FICHE ARTICLE / Product data sheet
F0228
8813780000
Version F
OBTURATEUR CENTREUR

Version GODE de l'Article / Geode Part Version :	F Engineering
Désignation anglaise / English designation :	CENTERING BLANK
Unité / Unit :	pièce
Sujet à péremption / Subject to cure date :	Non
Suivi périodique / Periodic follow up :	Faux
Responsabilité de fabrication/validation / Manufacturing and validation responsibility :	3
Durée limite de stockage (jours) / Storage limit (days) :	-1

ECROU MOLETE

BAGUE

881 3 780 006

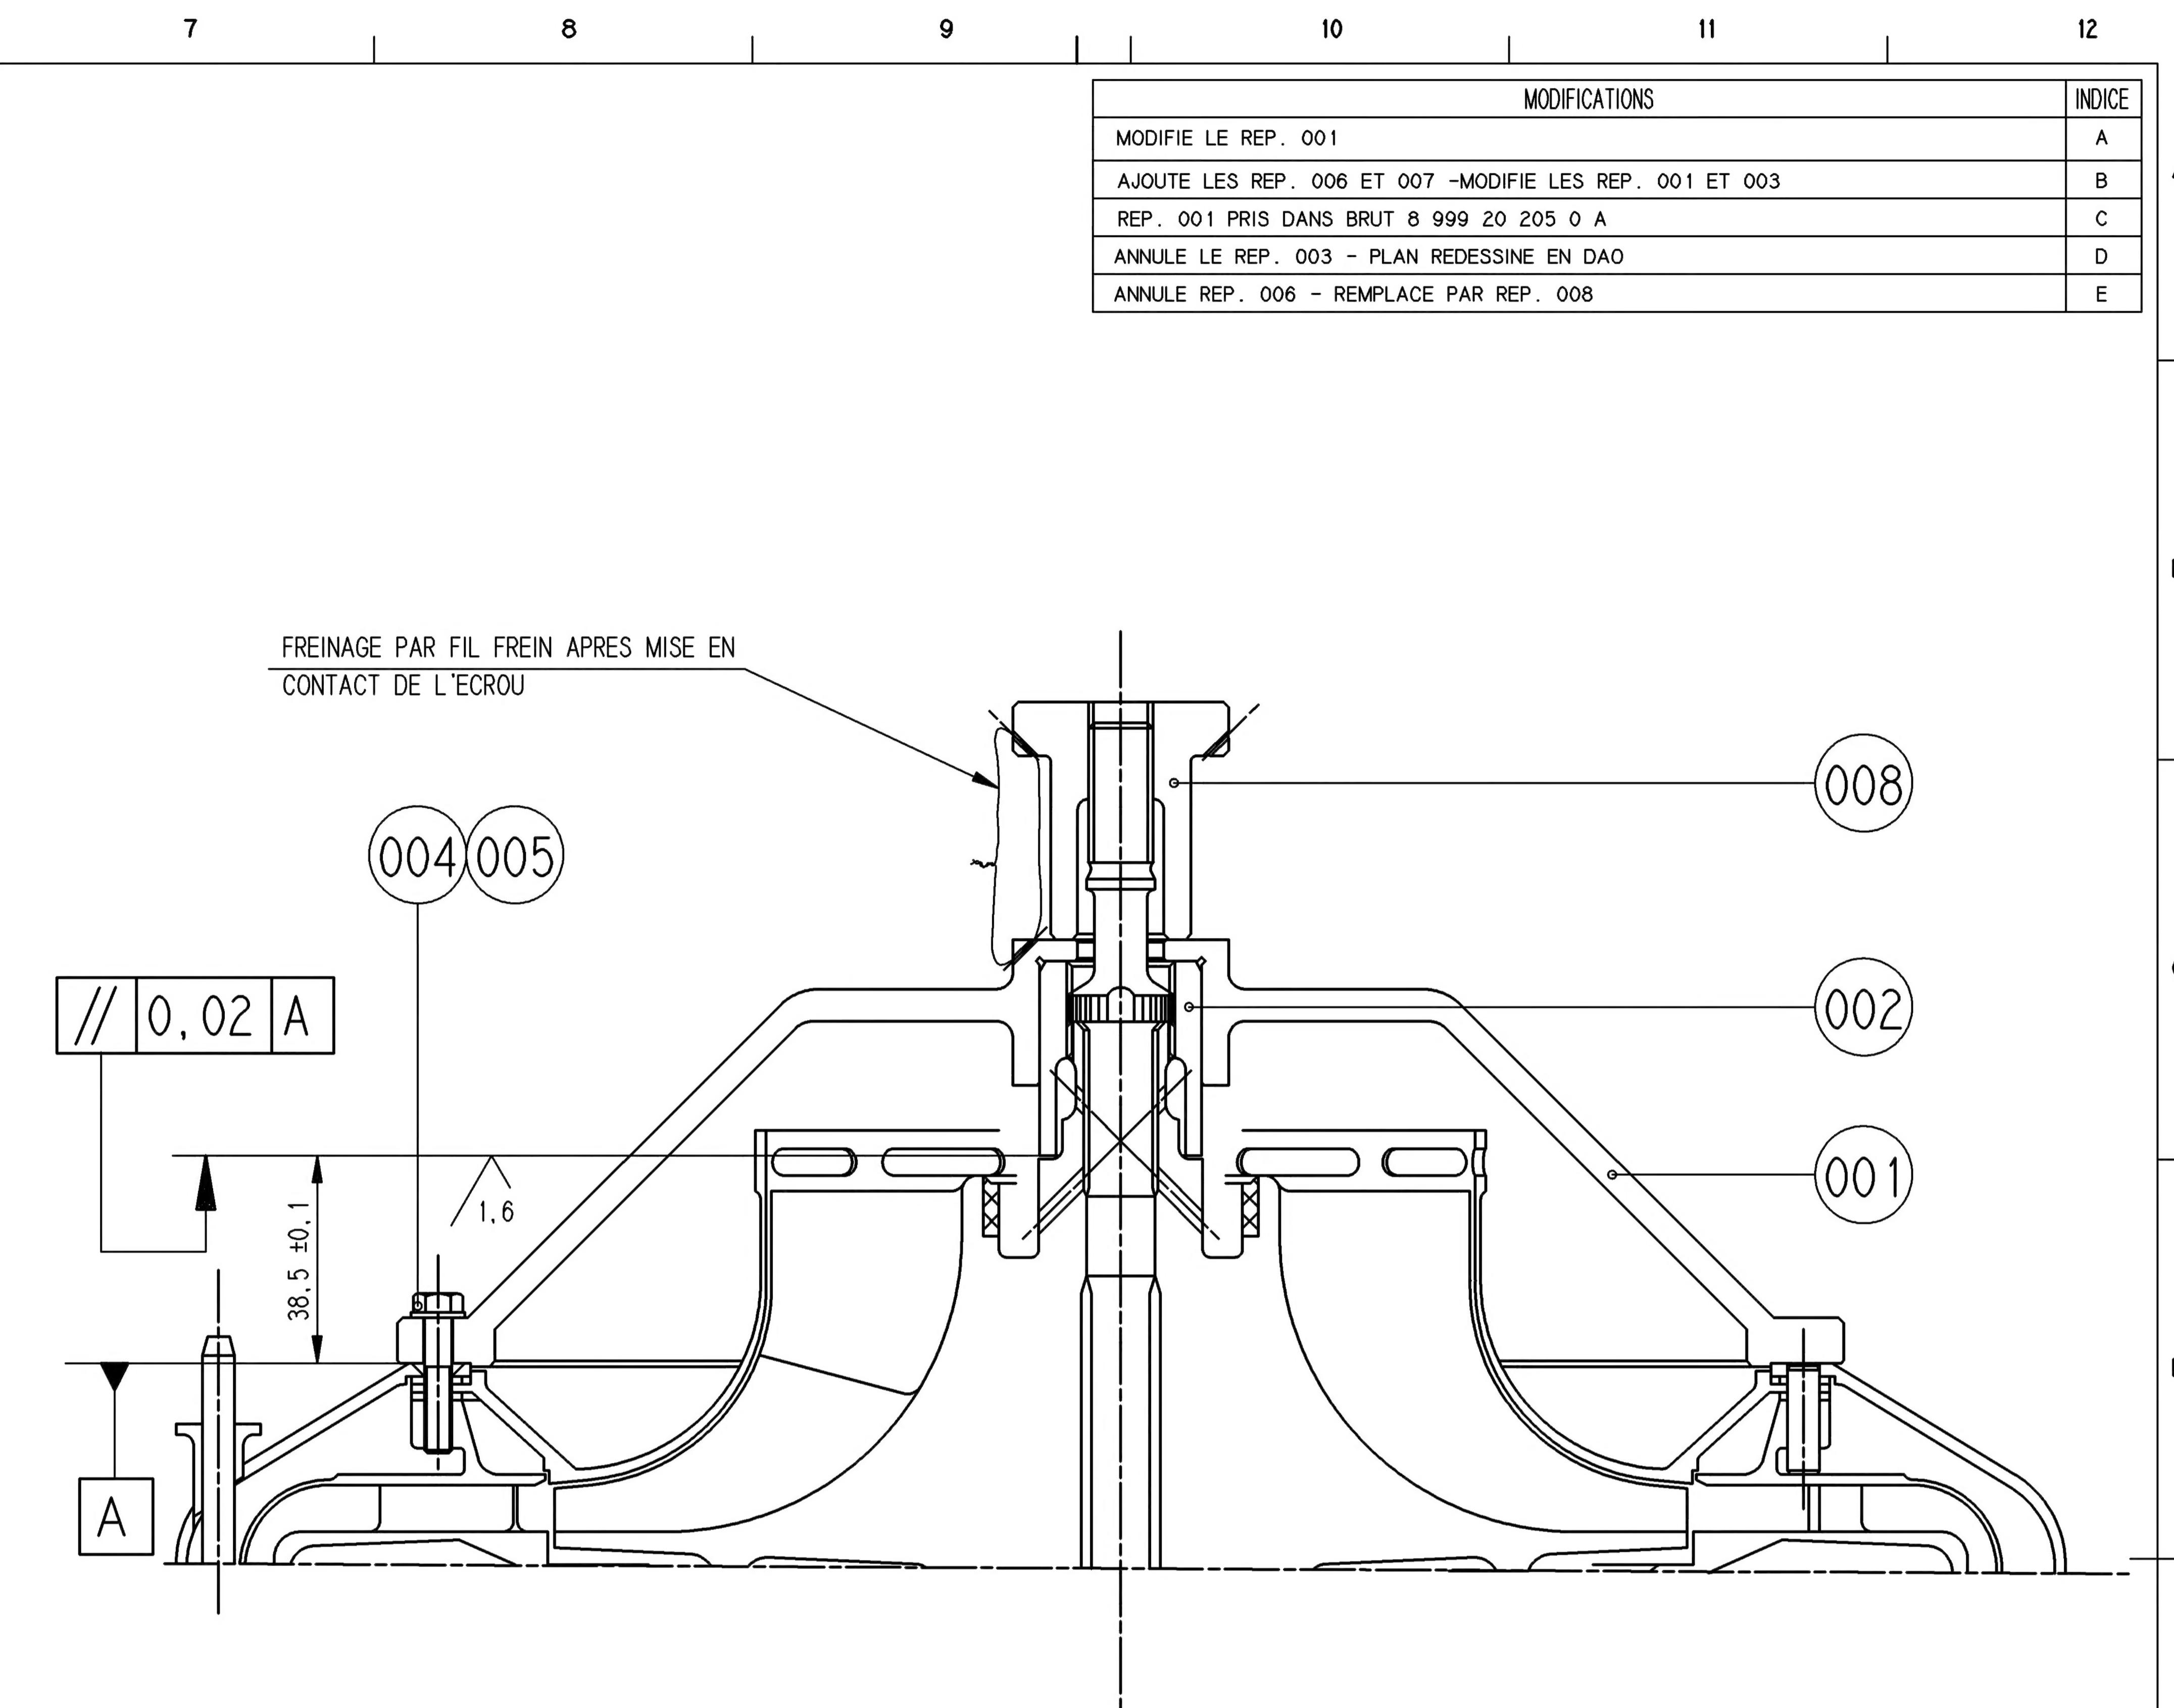
AJOUTE LE REP.006 AVEC TARAUDAGE M12 PAS 125 -COTE Ø32 MOLETE DEVIENT Ø40
MOLETE -AJOUTE 2 TROUS Ø1 POUR FREINAGE -COTES 42 DEVIENT 44 - 20 DEVIENT 26

881 3 780 002

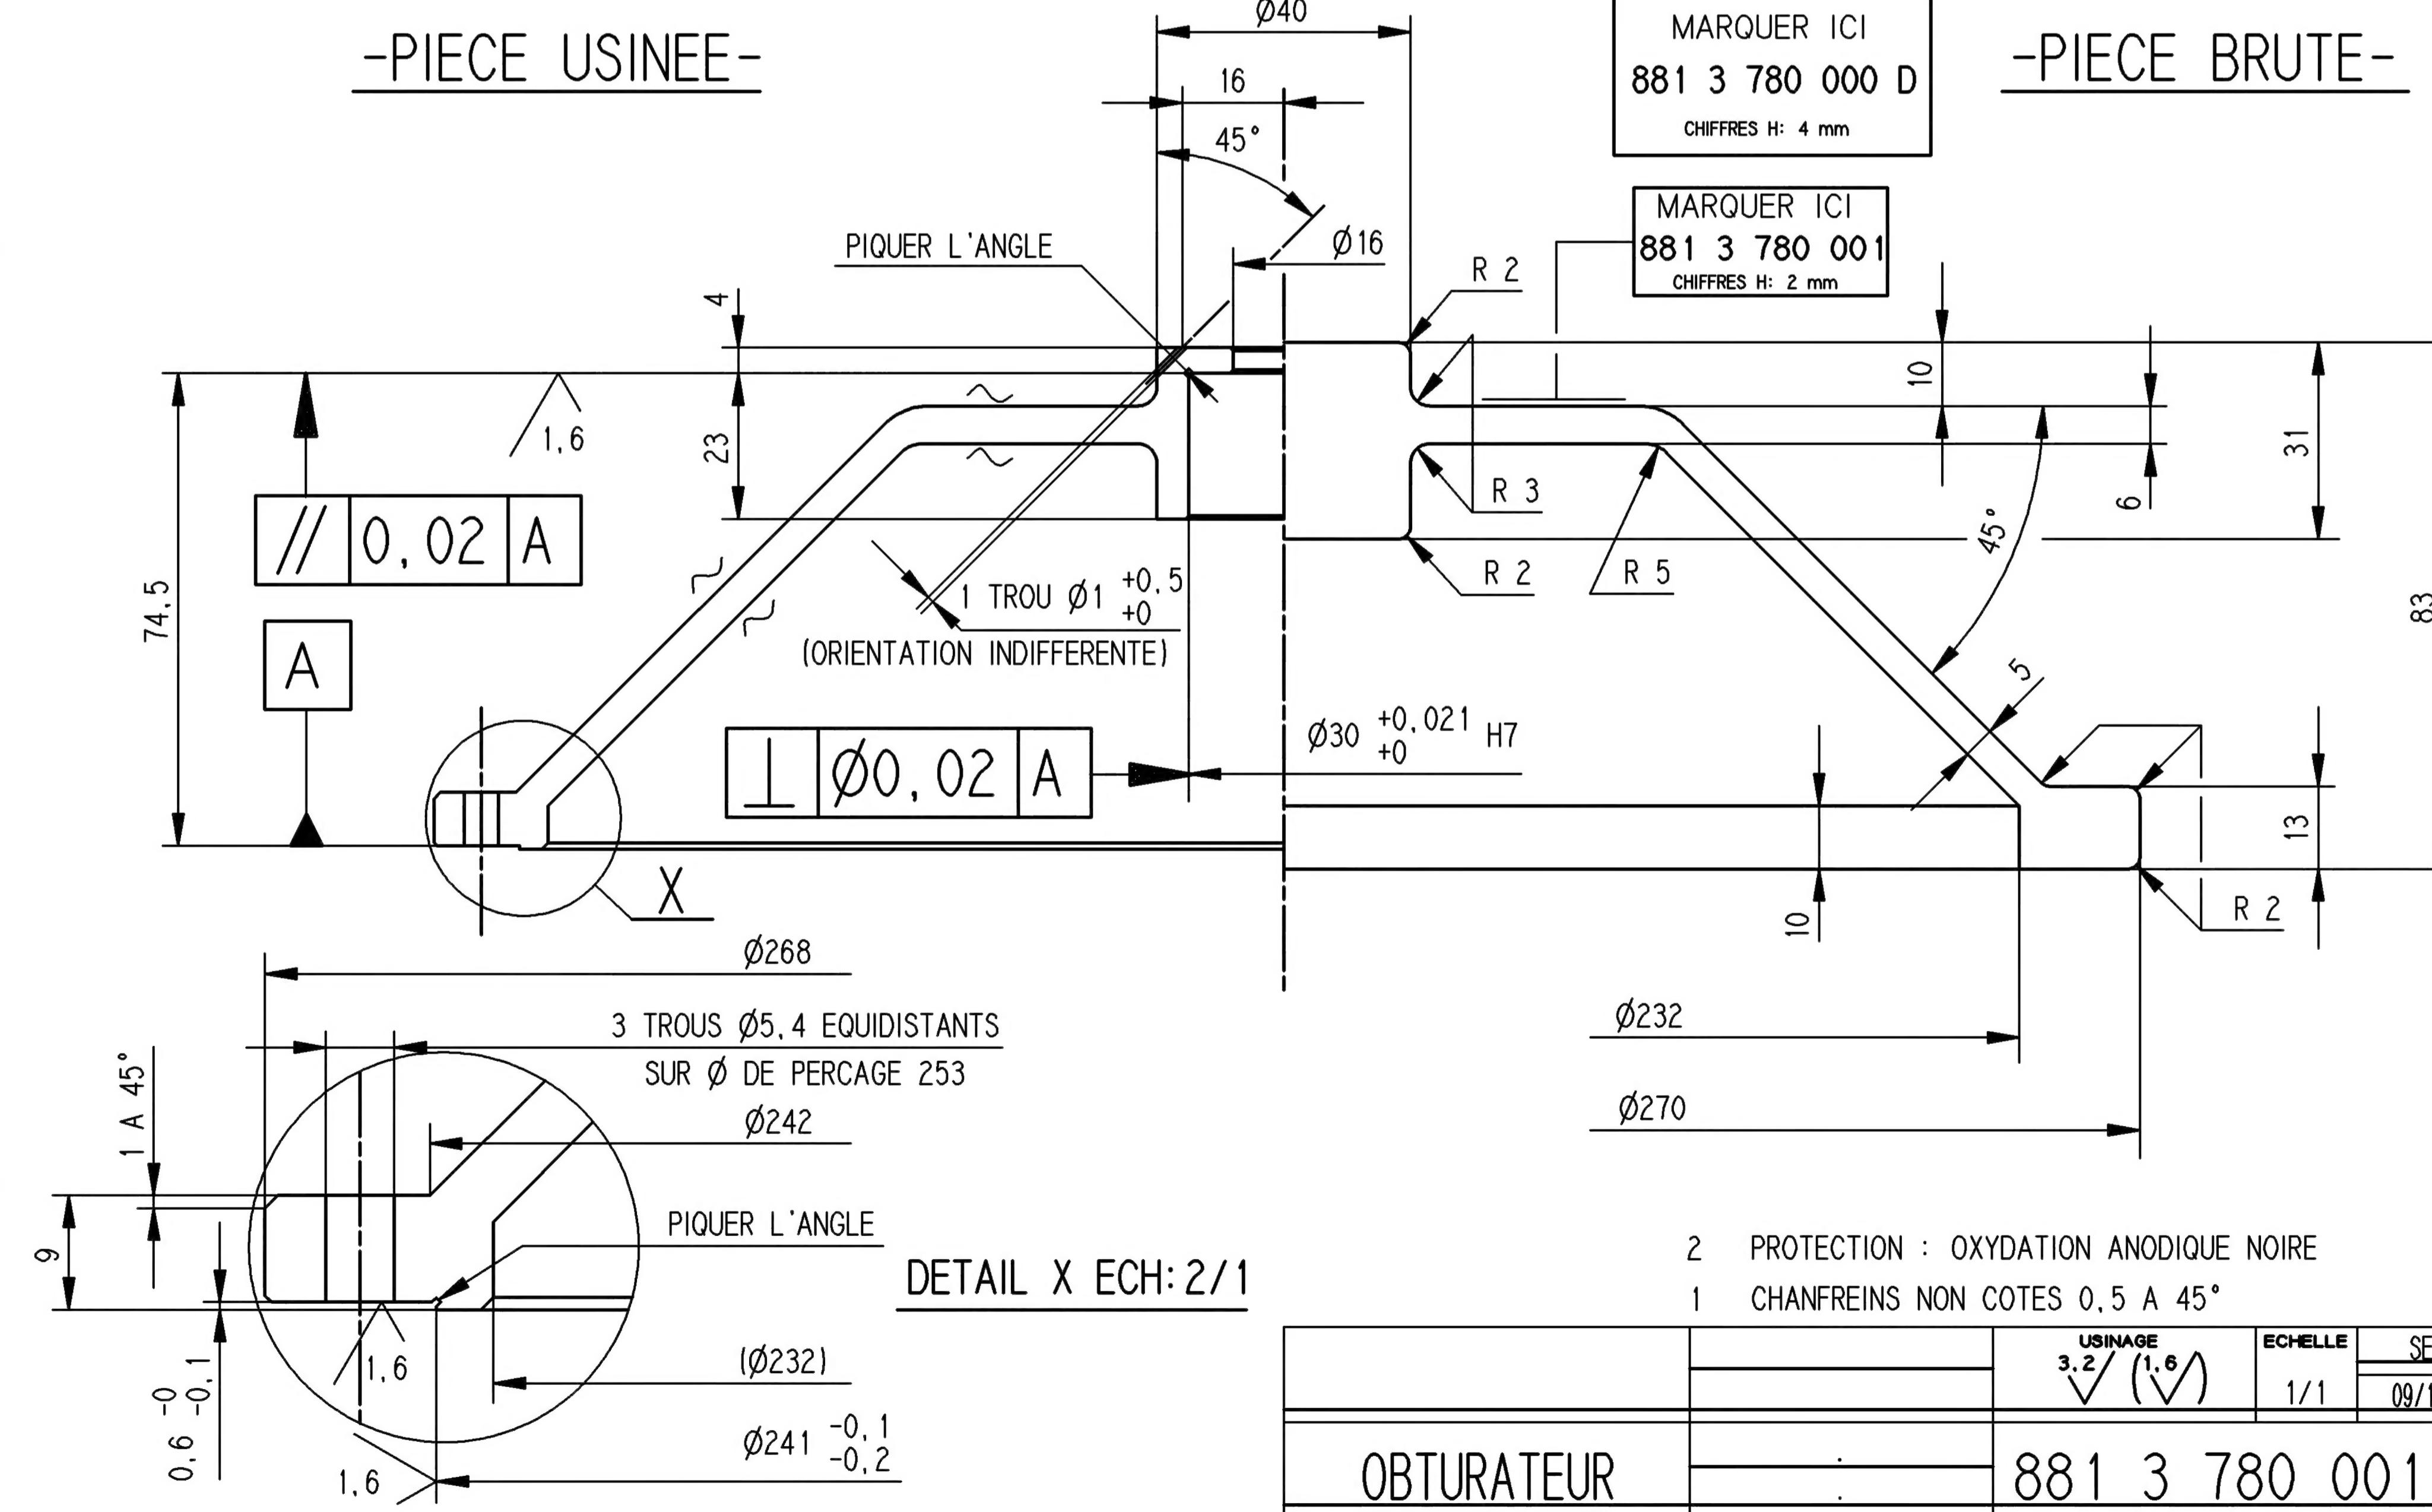
FACE A RETOUCHER BAGUE
MONTEE SUR LE REP.001
(VOIR PLAN D'ENSEMBLE)
